<b>Vorlage</b>		Vorlage-Nr:	FB 61/0152/WP17
Federführende Dienststelle:		Status:	öffentlich
Fachbereich Stadtentwicklung und Verkehrsanlagen		AZ:	
Beteiligte Dienststelle/n:		Datum:	02.03.2015
		Verfasser:	Dez. III / FB 61/200
<b>I. vereinfachte Änderung des Bebauungsplanes Nr. 855</b>			
<b>Lichtenbusch / Innenbereich</b>			
<b>hier: - Änderungs- und Satzungsbeschluss</b>			
Beratungsfolge:			<b>TOP: __</b>
Datum	Gremium	Kompetenz	
18.03.2015	B 4	Anhörung/Empfehlung	
26.03.2015	PLA	Anhörung/Empfehlung	
22.04.2015	Rat	Entscheidung

# Begründung zur I. Änderung des Bebauungsplan Nr. 855 - Lichtenbusch Innenbereich -

**Ausschnitt aus dem Bebauungsplan Nr. 855 – Lichtenbusch / Innenbereich**  
Aufweitung der Verkehrsfläche im Zufahrtsbereich Raafstraße

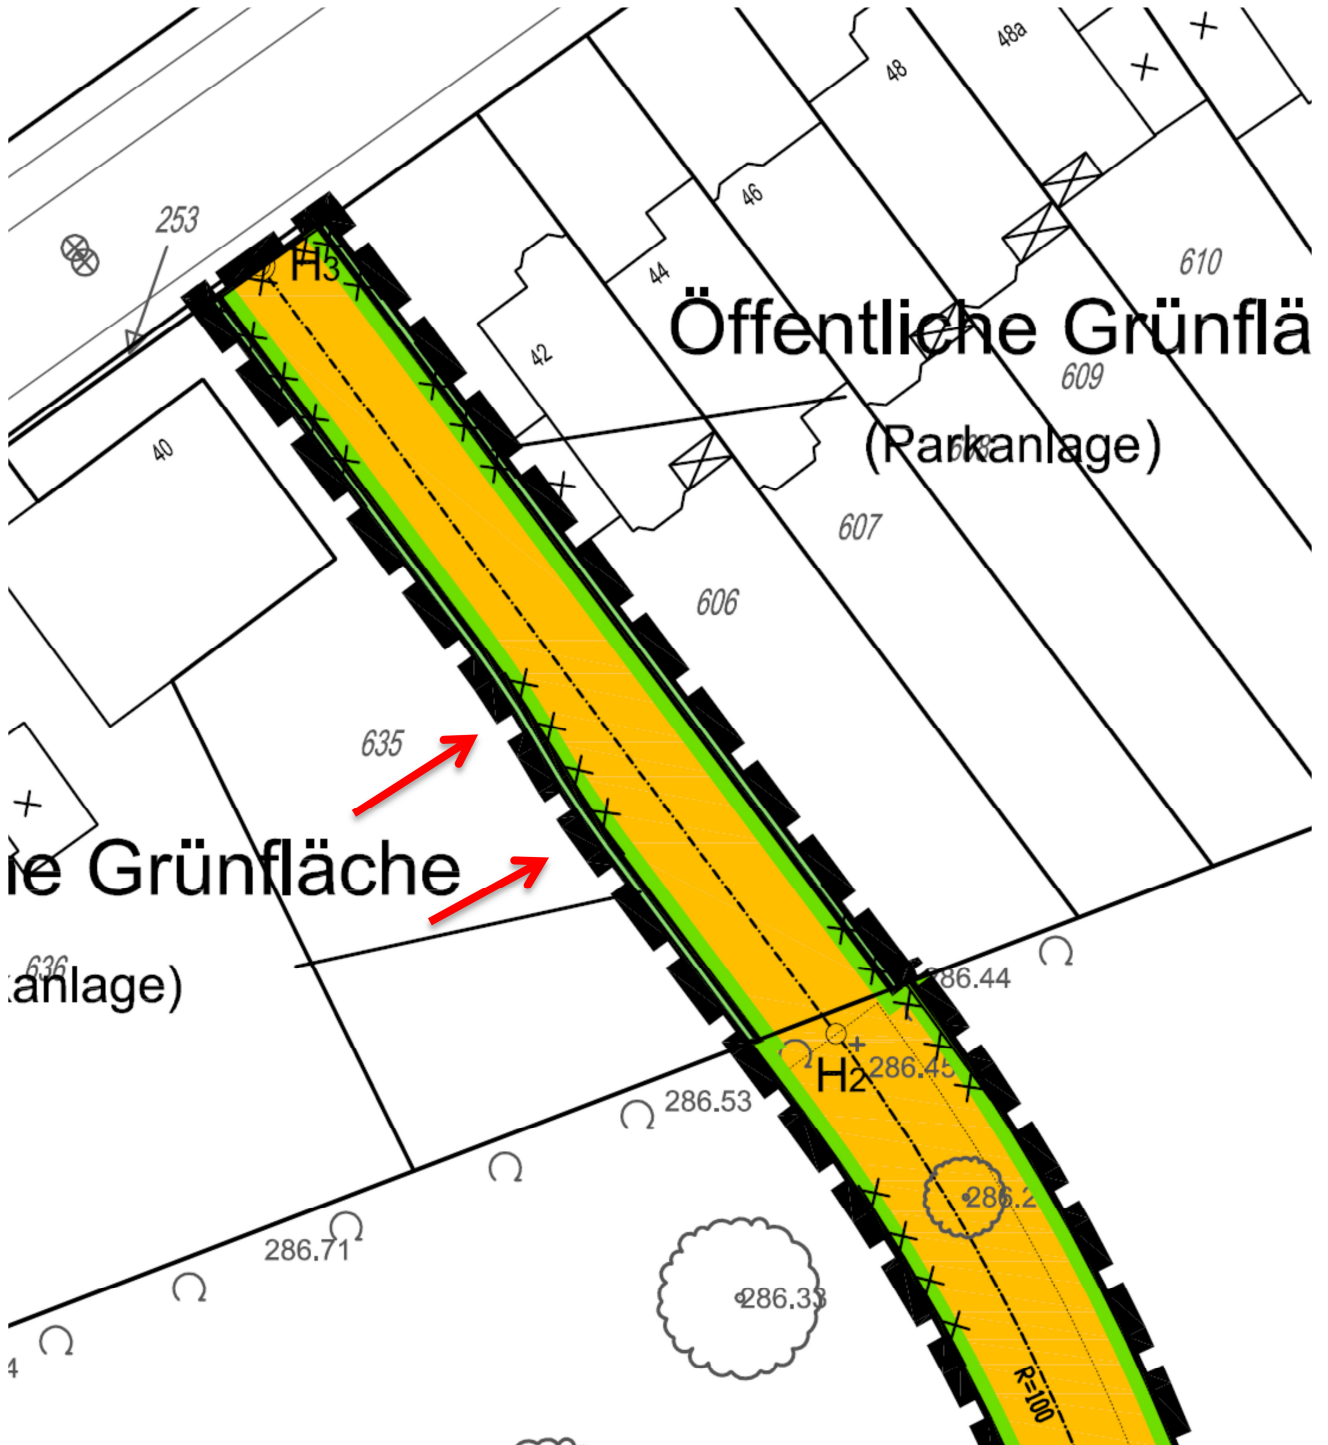
Eine Eigentümerin hat jedoch zu einer anderen Sache eine Anregung vorgetragen. Im Einfahrtsbereich zur Raafstraße wurde die Planstraße in der zweiten und dritten öffentlichen Auslegung gegenüber der ersten öffentlichen Auslegung aufgeweitet. Sie wendet sich gegen diese Aufweitung der Verkehrsfläche. (siehe Anlage 3)

Es handelt sich bei dem Versatz um ca.70 cm auf einer Länge von ca. 15 m, was eine Fläche von ca. 10 m<sup>2</sup> ergibt. In einem Abstand von 10 m hinter dem Gebäude beginnt die daraus resultierende Aufweitung der Verkehrsfläche. Der Versatz wurde im Rahmen der Straßenplanung vorgesehen.

Die roten Pfeile zeigen auf die Aufweitung der Verkehrsfläche von 5,95 auf 6,65 m

Die Verkehrsfläche wird in diesem Bereich als Mischfläche ausgebaut, d.h. dass Fahrbahn und Gehweg nicht durch einen Bordstein getrennt sind, sondern eine Fläche für alle Verkehrsteilnehmer gegeben ist.

Durch die Aufweitung wird die reduzierte Breite von 5,95 m im Zufahrtsbereich zur Raafstraße auf 25 m verkürzt, dann weitet sich die Verkehrsfläche bis auf eine Breite von 6,65 m auf. Erst dadurch steht dem Fußgänger eine komfortable Breite zur Verfügung, die zusätzlich den Begegnungsfall LKW/PKW erlaubt.

Demgegenüber ist der Verlust eines Grundstücksstreifens von 10 m<sup>2</sup> im Verhältnis zu der Gartenfläche, die mehr als 450 m<sup>2</sup> einnimmt, als geringfügig anzusehen. Auch wird die Aufweitung weit vom Gebäude entfernt beginnen und vor Ort kaum wahrnehmbar sein.

Aus den genannten Gründen wird daher vorgeschlagen, der Anregung, die Verkehrsfläche zu verkleinern, nicht zu folgen und diese abzuweisen.
